Abbruch gemauerter Schornstein bis unter Dachhaut.
Schwanenhals für ELT-Leitungsführung in Keller.
BW wird in UG gekreuzt
ELT in UG R017

Bauplanungsmanagement GmbH Berliner Str. 10 10119 Berlin
alle Maße und vor Ort zu prüfen Projektanforderung		
Ansicht	301/35000	
Gezeichnet	Opasch,Edmund 4D 17292 Berlin	
Gezeichnet	Opasch,zentrum Bauwirtschaft I	
Modell-Nr./Modellname	80066-301/35000-001-739-01	
Planart	1-5 Ausführendplanung	
Planbeschreibung	Deckstuhl Gerüst Deck- und Fassadenrenovierung	Auftraggeber SG24 Sondermaschinen Innentüren des Landes Berlin seiner durch
Plannummer	301/35000001/MAR_DA_—	Seite
Verdicht	1/100	Datum 20.10.2024 gezeichnet 20.10.2024 geprüft 20.10.2024
Bearbeiter	301/1/101

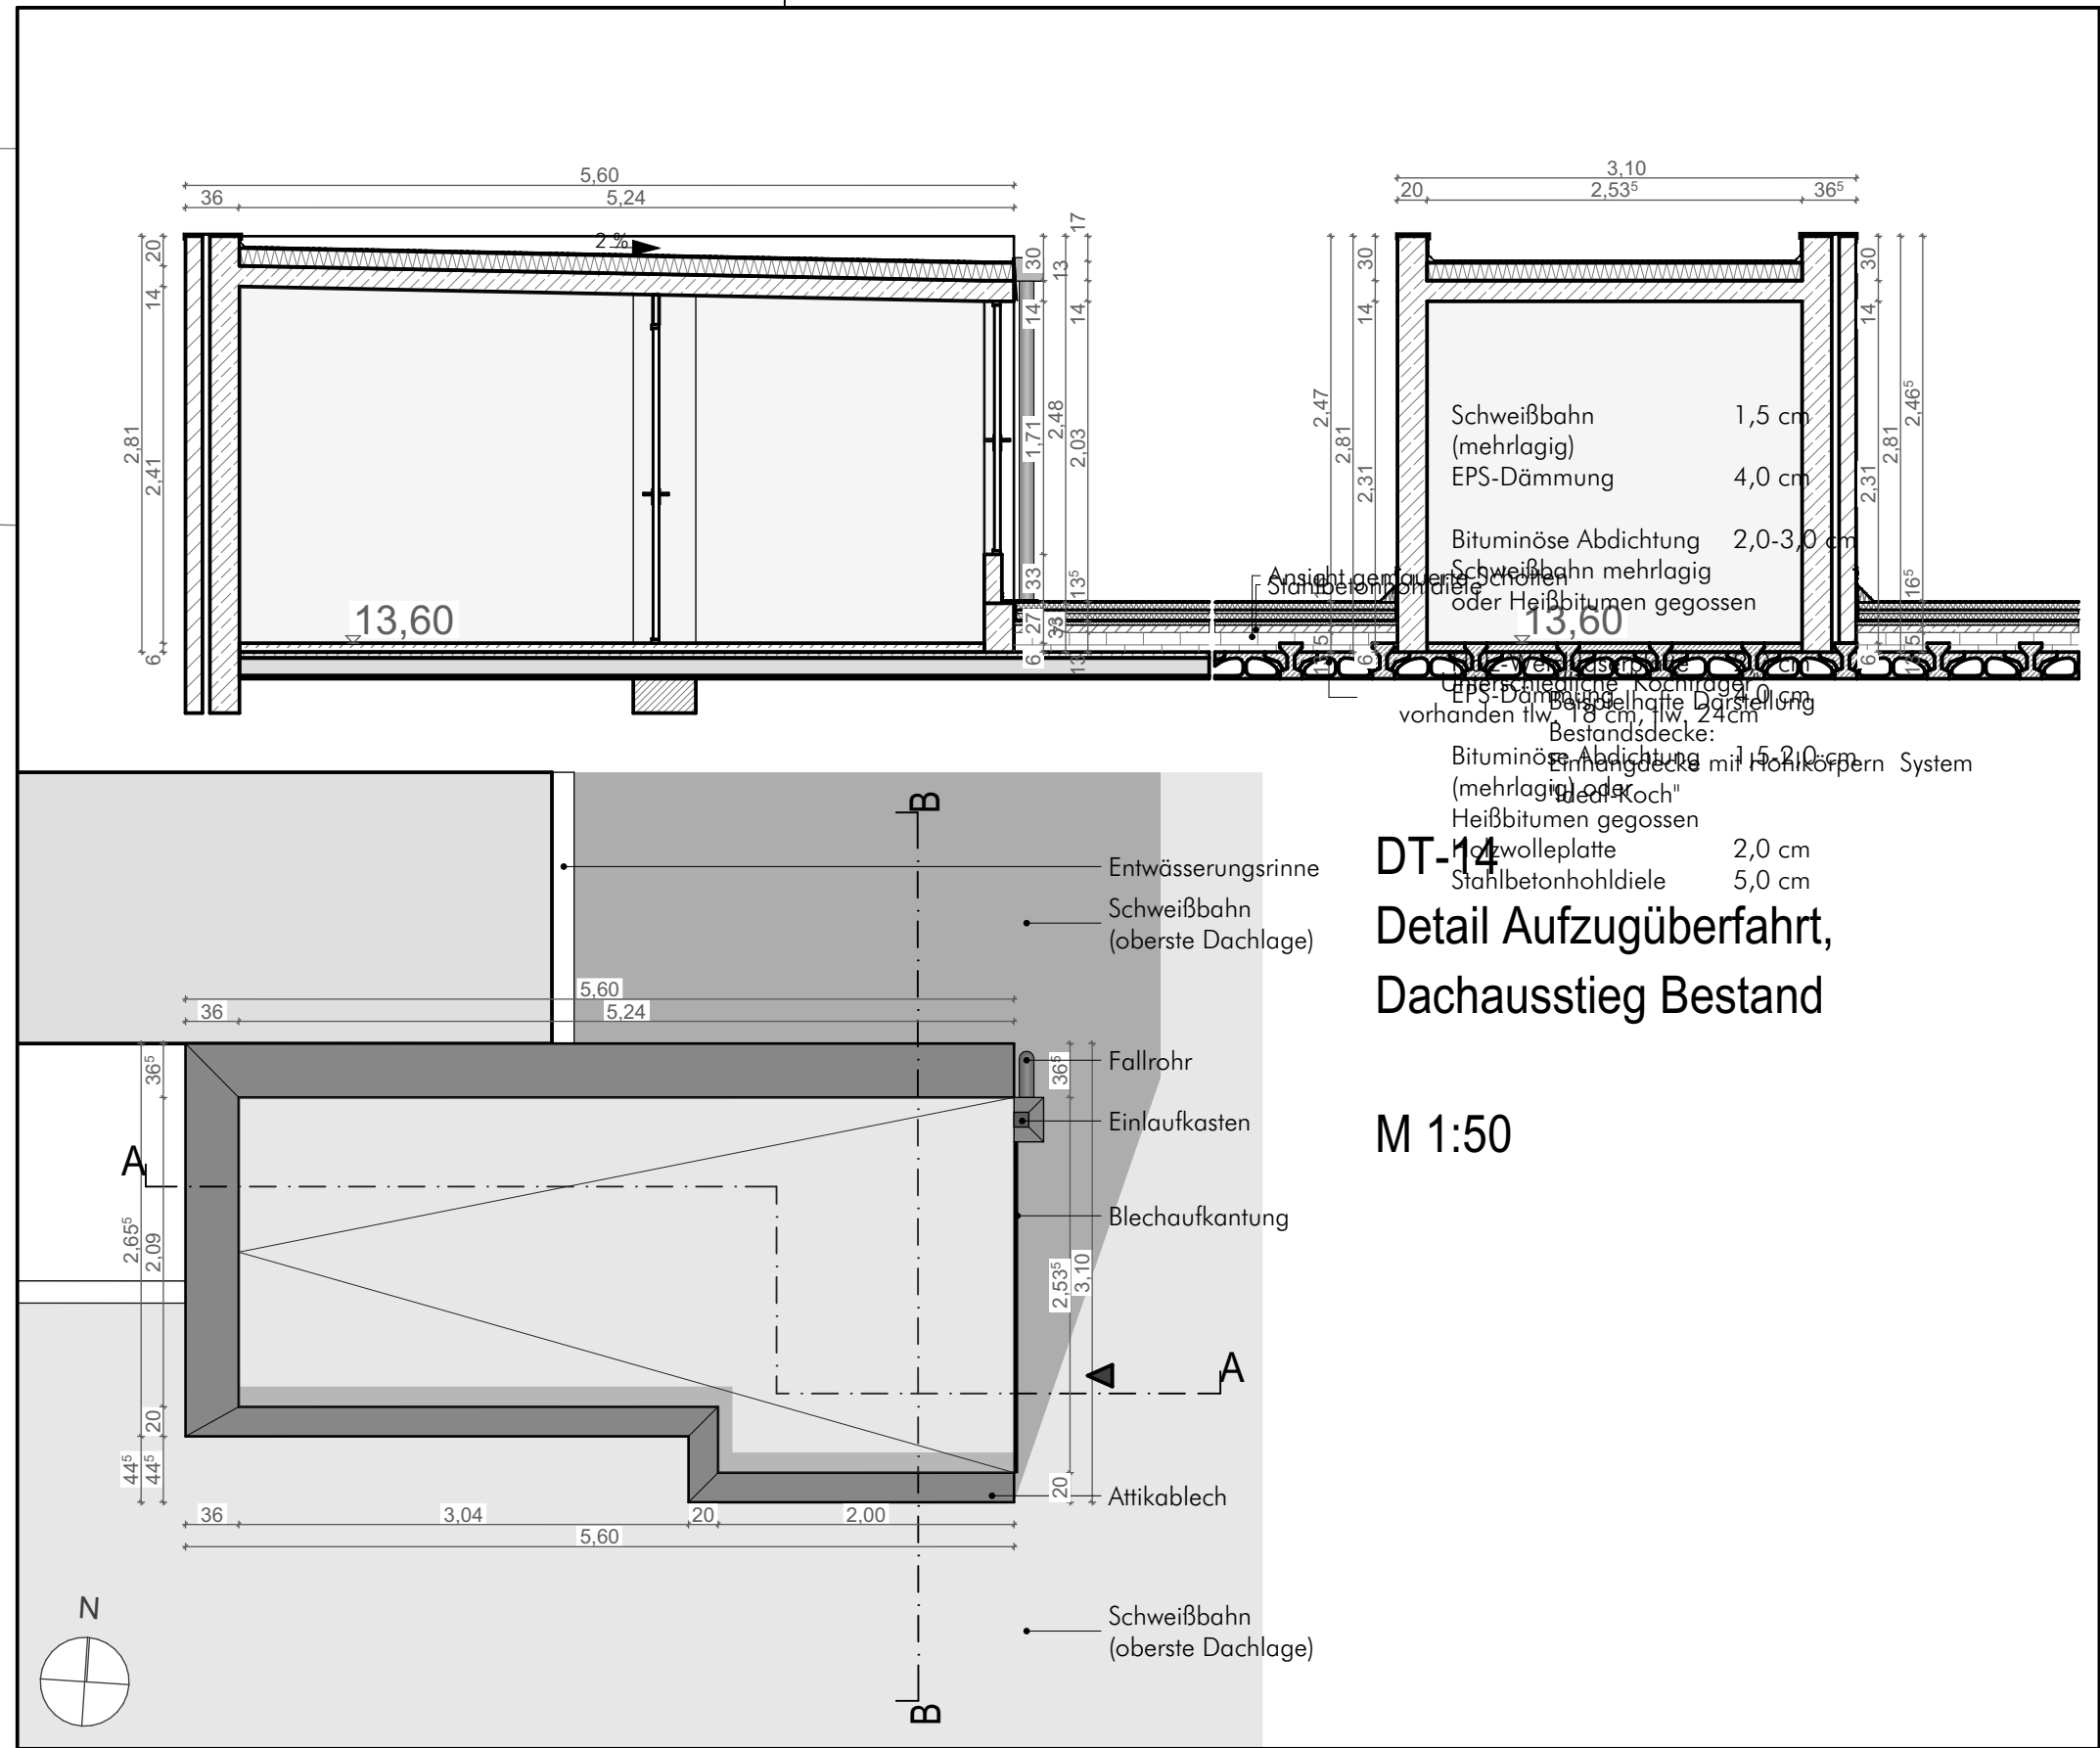
Abluft Vorbereitungsraum während Bauzeit außer Betrieb

Abluft Küche während Bauzeit außer Betrieb

Klima-Splitgerät
Serverraum bleibt
(neuer Unterbau)
Während Bauzeit
temporäre Kühlung
erforderlich

Neu aufbauen
ansonsten e

Erneuerung Rauchabzug
Aufzugschacht, inklusive
Wärmedämmung notwendig

- Horizontalschienensystem mit beweglichem Anschlagpunkt
- Solarmodul (Anzahl 504)
- Wartungsgang zwischen PV Modulen > 60 cm
- Abstand PV-Module Absturzkante > 1,50m
